Stuttgart 21
Sogenannter „Streßtest“ für
Planrechtfertigung nicht verwendbar

Erörterungstermin zu PFA1.3b
Messe Stuttgart
26.-29. April 2021

Diplom-Physiker Roland Morlock
DBV Baden-Württemberg
Landesvorsitzender

Überwachungskurven ETCS (vereinfachend!)

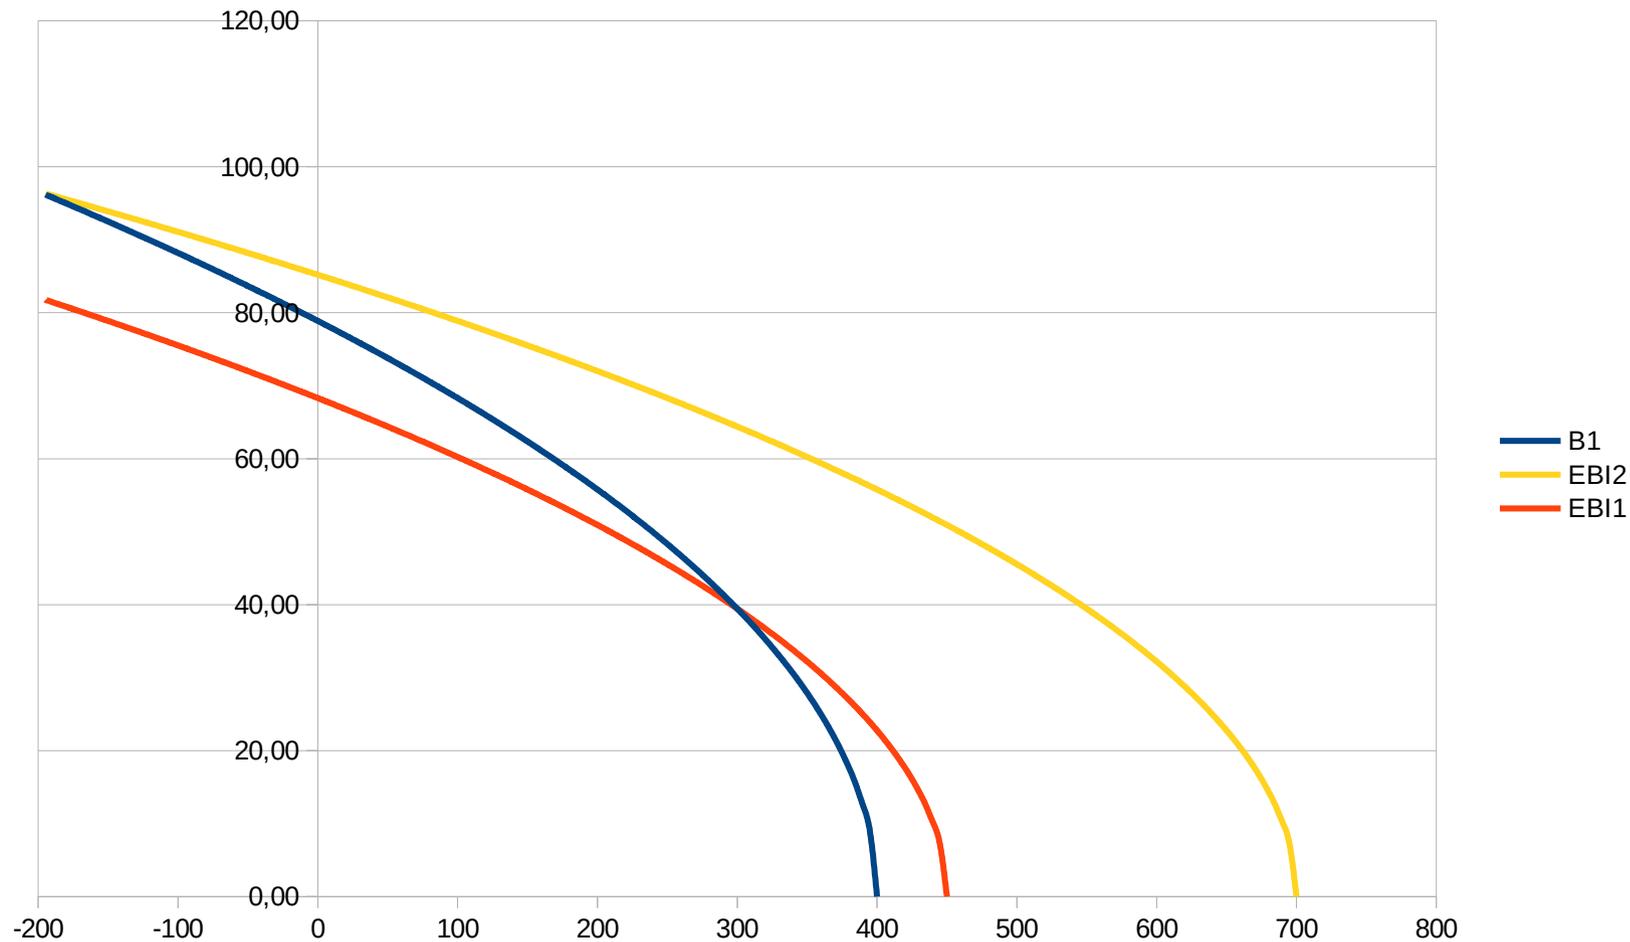
- Der DBV hat aufgezeigt, daß sowohl für konventionell geführte Züge als auch für Züge in ETCS-Führung unrealistische Erleichterungen der Randbedingungen enthalten sein könnten, die ein Abfallen des testierten Verspätungsaufbaus in den mangelhaften Bereich verhindert haben
- Beispiel: Behandlung der Durchrutschwege durch ETCS im sogenannten „Streßtest“

- Bei langem Durchrutschweg gilt die gelbe Bremskurve zum Gefahrenpunkt, der keinesfalls überschritten werden darf. Die blaue Bremskurve ist die für den Lokführer relevante Geschwindigkeit (Halt bei Pos. $x=400$)
- Die gelbe Überwachungskurve ist flacher. Sie berücksichtigt nur Bremsen, die nicht aufgrund von Störungen ausfallen können („sichere Bremsen“)
- Bei kurzem Durchrutschweg verschiebt sich die gelbe zur orangen Bremskurve. Diese würde die blaue schneiden, was nicht sein darf. Folge: Langsamere Einfahrt unterhalb der roten Kurve wird von ETCS überwacht.

- In der Simulation wird die blaue Bremskurve für lange Durchrutschwege verwendet, obwohl von kurzen Durchrutschwegen auszugehen ist, wenn man Fahrstraßenausschlüsse im Ausfahrbereich vermeiden will.
- Im Ergebnis führt das zu einer unzulässigen Beschleunigung der Einfahrten in der Simulation gegenüber der Realität und somit zu einer unzulässigen Begünstigung
- Der DBV hat darüber hinaus eine umfassende Validierung gefordert, die ebenfalls nicht vorliegt.

Die darüber hinaus angesprochenen Durchrutschwege wurden für alle Züge, zur sicheren Seite hin, als lange, konventionelle Durchrutschwege modelliert, obwohl fast die Hälfte der zukünftigen Züge mit ETCS einfährt und damit vielfach sehr viel kürzere Durchrutschwege nutzen kann. Regelwerksverstöße und unrealistische Fahrdynamik sind nicht erkennbar.
